改善箇所説明図

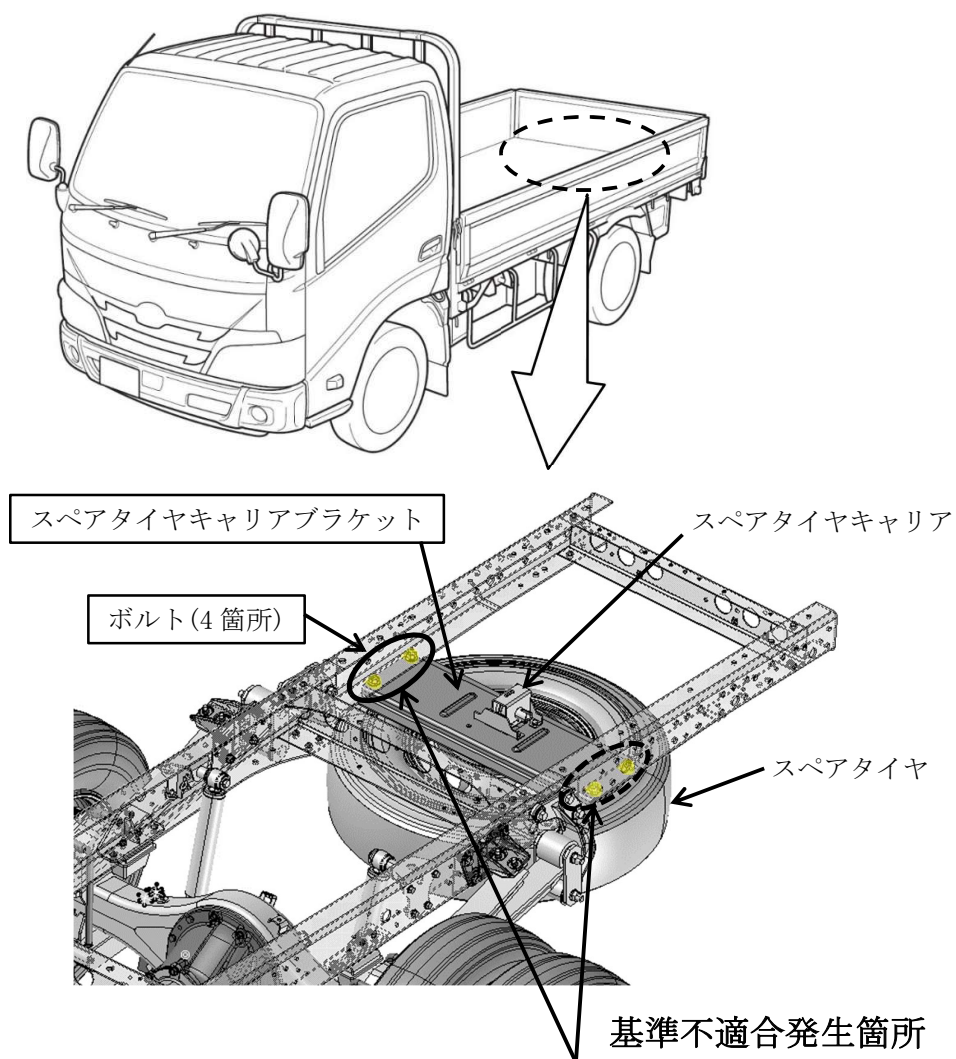
リヤ吊り下げ式スペアタイヤキャリアブラケットにおいて、車体に固定するボルトの締付け作業が不適切なため、締付けトルクが不足しているものがある。そのため、走行中の振動によりボルトが緩み、そのままの状態を使用を続けると、最悪の場合、ボルトが脱落してブラケットとともにスペアタイヤが脱落するおそれがある。

全車両、当該ボルトを規定トルクで締付ける。また、当該ボルトが緩んでいる場合は、ボルト及びブラケットを新品に交換し、規定トルクで締付ける。

識別：改善実施済車にはフレーム右側に打刻された車両型式の最終桁の上に黄色ペイントを塗布する。
